九州電力株式会社 玄海原子力発電所3号炉及び4号炉 発電用原子炉設置変更許可申請 に関する審査の概要

原子力規制庁

標準応答スペクトルを考慮した地震動評価(概要)

図 標準応答スペクトル用地下構造モデル

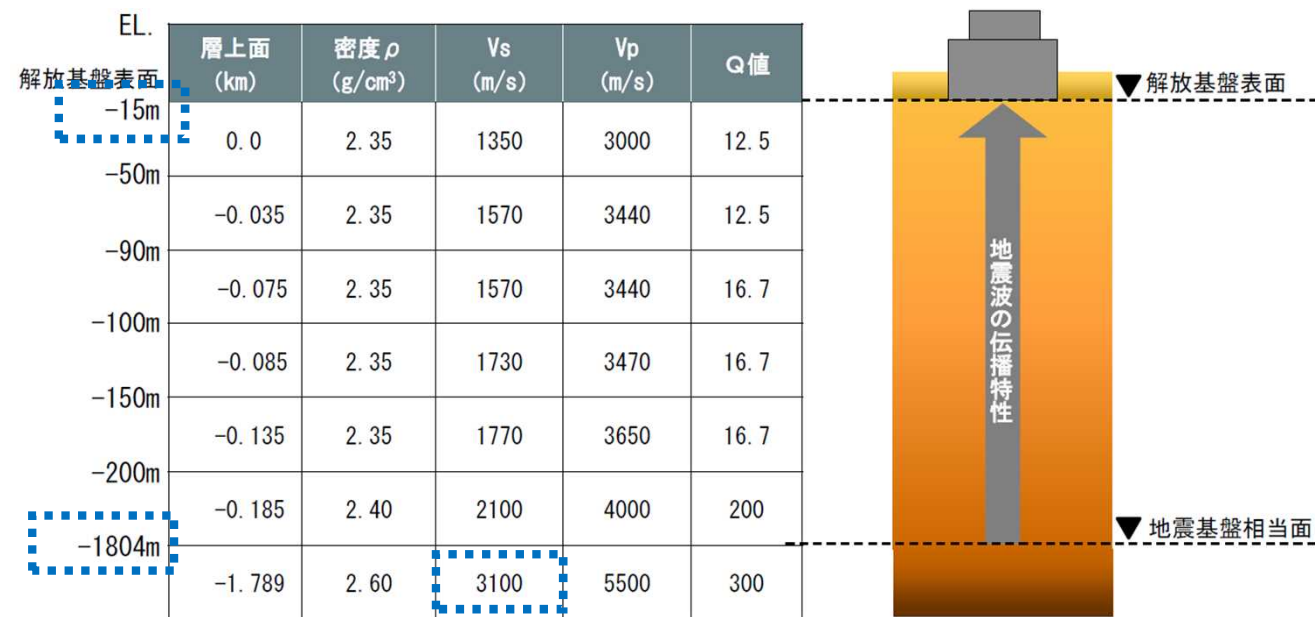
- 標準応答スペクトルに適合する模擬地震波の作成にあたり、位相特性については、一様乱数の位相を有する正弦波の重ね合わせによる位相を用いる方法及び実観測記録の位相を用いる方法の複数の方法を検討。
- その結果、両者の応答スペクトルに差異はないものの、最大加速度が大きく、強震部の継続時間の長いことから、一様乱数を用いる方法による模擬地震波を採用していることを確認。

図 既許可地下構造モデル(左)と
標準応答スペクトル用地下構造モデル(右)

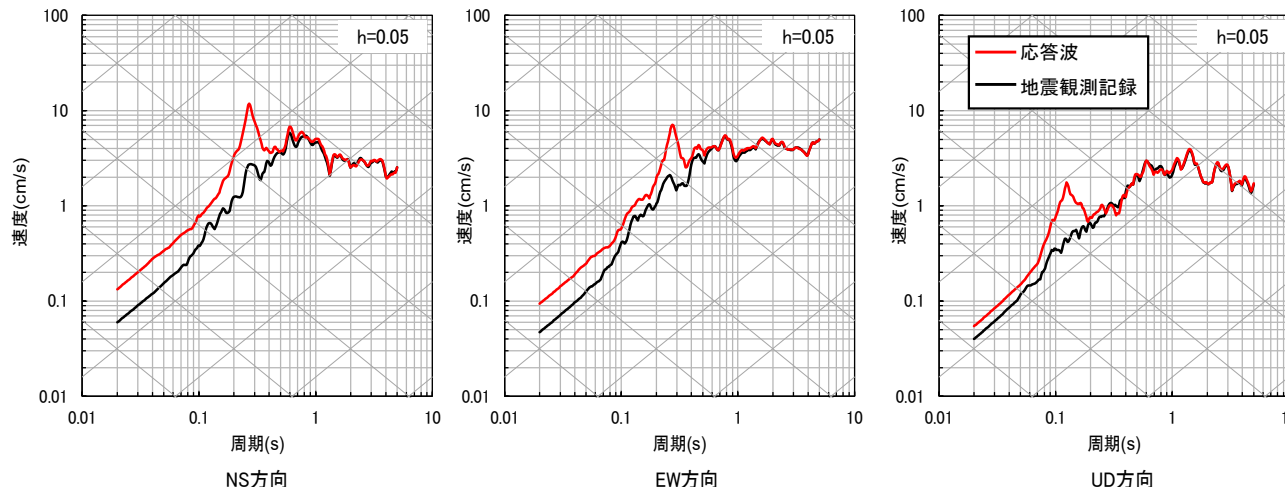
- 既許可地下構造モデルを基に、新基準許可日以降に取得したデータを含む地震観測記録を用いた検討により地盤減衰(Q値)を設定。
- 審査の過程で、ボーリング孔内減衰測定を行うなど追加検討により、EL.-200m以浅の地盤減衰(Q値)の設定根拠を拡充。
- 地震観測記録と地下構造モデルを用いた応答波の比較などにより、地下構造モデルの妥当性を検証。

【EL.-90m以浅】

- 熊本地震等を含む19地震の地震観測記録を用いて設定。

【EL.-90m~EL.-200m】

- 審査の過程で、ボーリング孔内減衰測定を追加で実施して設定。

図 基準地震動の応答スペクトルと基準地震動Ss-6の加速度時刻歴波形

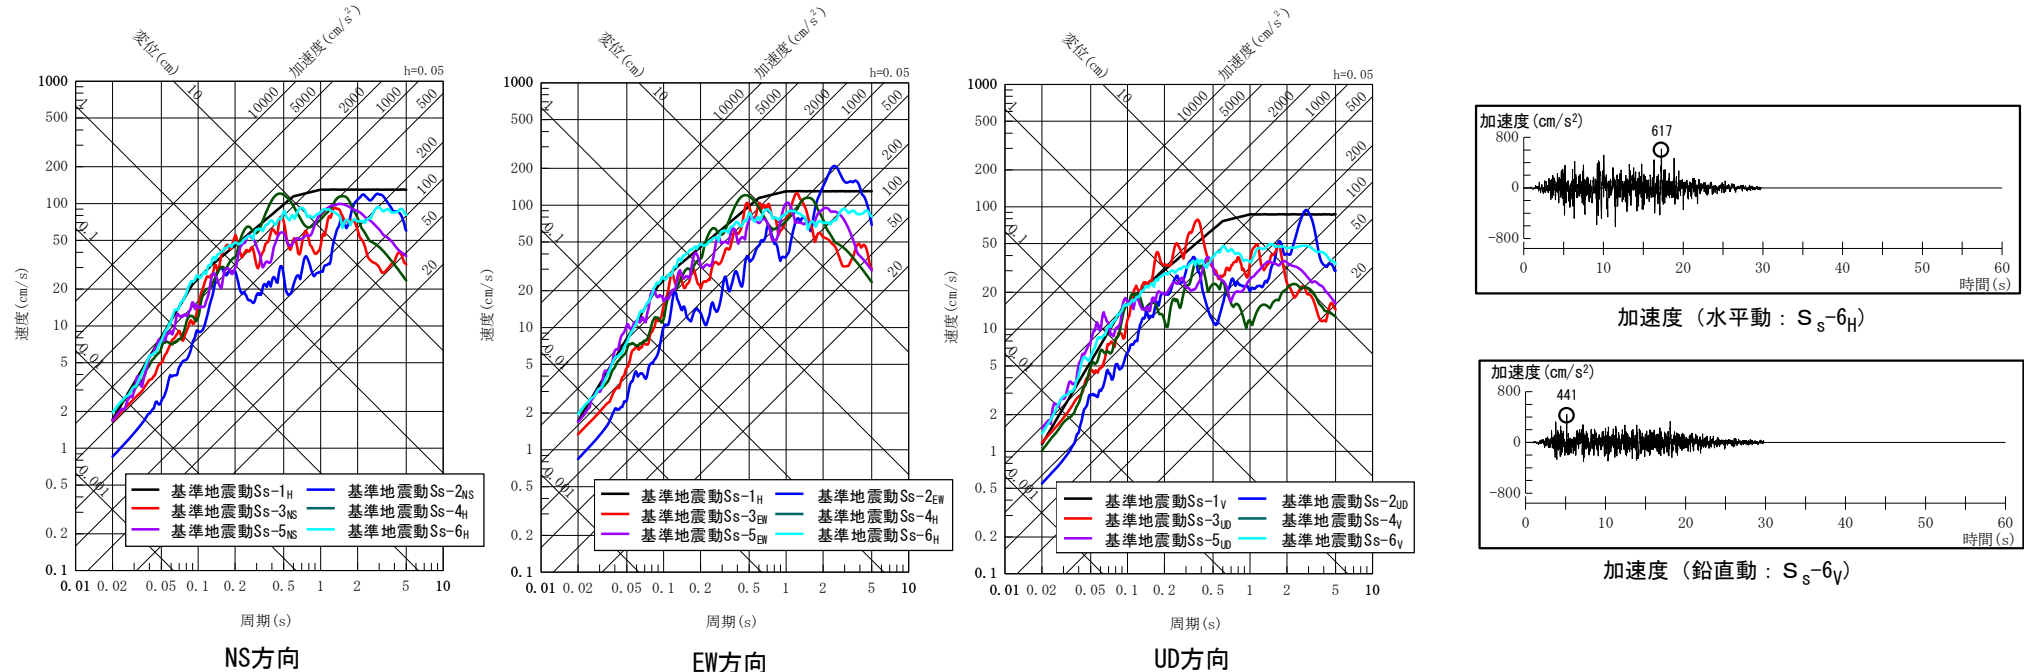
- 標準応答スペクトルに基づく地震動評価結果が一部周期帯でSs-1を上回るため、基準地震動Ss-6として策定していることを確認。

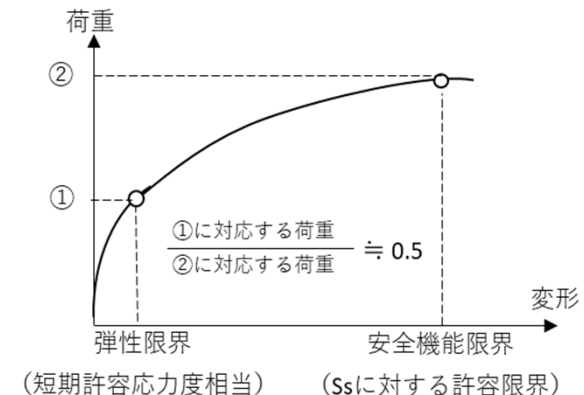
- ① 基準地震動の追加に伴い、第4条及び第39条(地震による損傷の防止)の耐震設計方針については、下記の事項を確認
- 第4条の弾性設計用地震動Sd-6については、以下の工学的判断に基づき、基準地震動Ss-6との応答スペクトルの比率を0.5として適切に設定する方針^(注1)
 - (1)弾性限界と安全機能限界に対する入力荷重の比率を考慮^(注2)
 - (2)基準地震動S₁の応答スペクトルをおおむね下回らないように考慮
 - 上記以外の耐震設計方針については、既許可申請書の内容から変更する必要がないこと
- ② なお、関連する下記の項目については、既許可申請書の内容から変更する必要がないことを確認
- 火災による損傷の防止(第8条関係)
 - 溢水による損傷の防止(第9条関係)
 - 火災による損傷の防止(第41条関係)
 - 特定重大事故等対処施設(第42条関係)
 - 重大事故等対処設備(第43条関係)
 - 電源設備(第57条関係)
 - 緊急時対策所(第61条関係)
- また、重大事故等対処に係る技術的能力については、手順に変更はなく、既許可申請書の内容から変更する必要がないことを確認

[#]「発電用原子炉施設に関する耐震設計審査指針の改訂についての技術的解説の作成と今後の研究課題等の調査(平成18年度報告書)」に添付されている分科会資料(震分第30-4号)で、安全機能限界と弾性限界に対応する入力荷重の比率は0.5程度(右図参照)とされている。
